## 改善箇所説明図

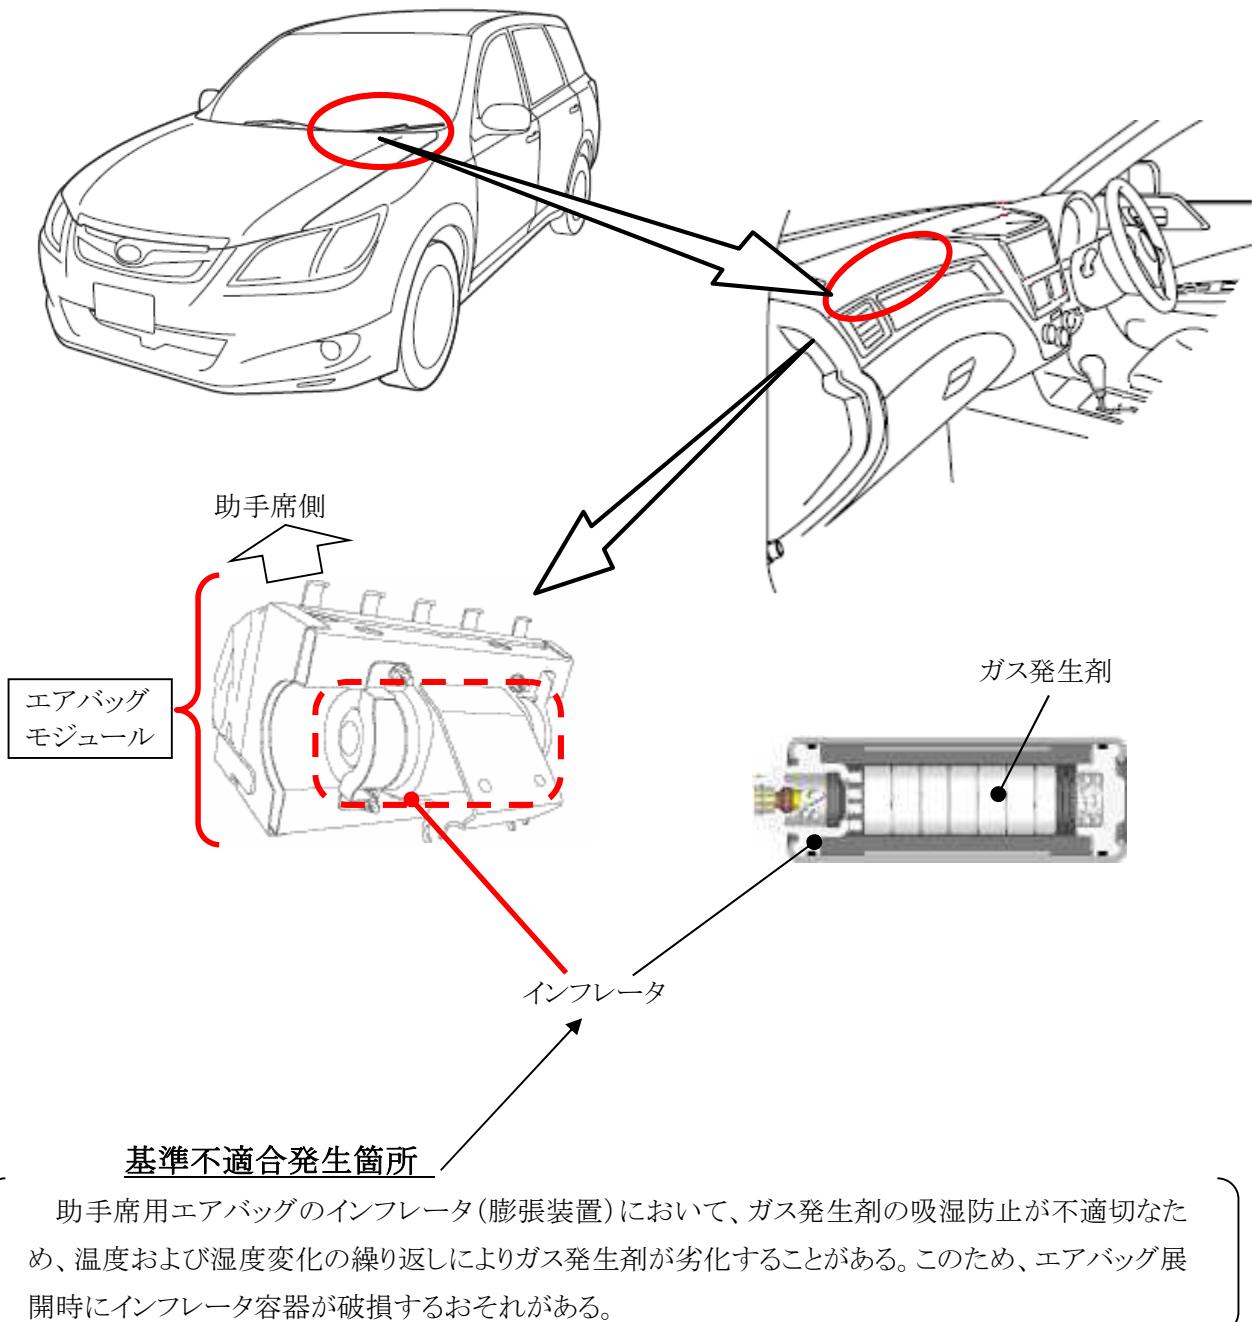
全車両、助手席用エアバッグモジュールを対策品に交換する。

なお、部品が供給できない場合には、暫定措置として、助手席用エアバッグの機能を停止し、助手席サンバイザ部に当該エアバッグが作動しない旨の警告を表示する。
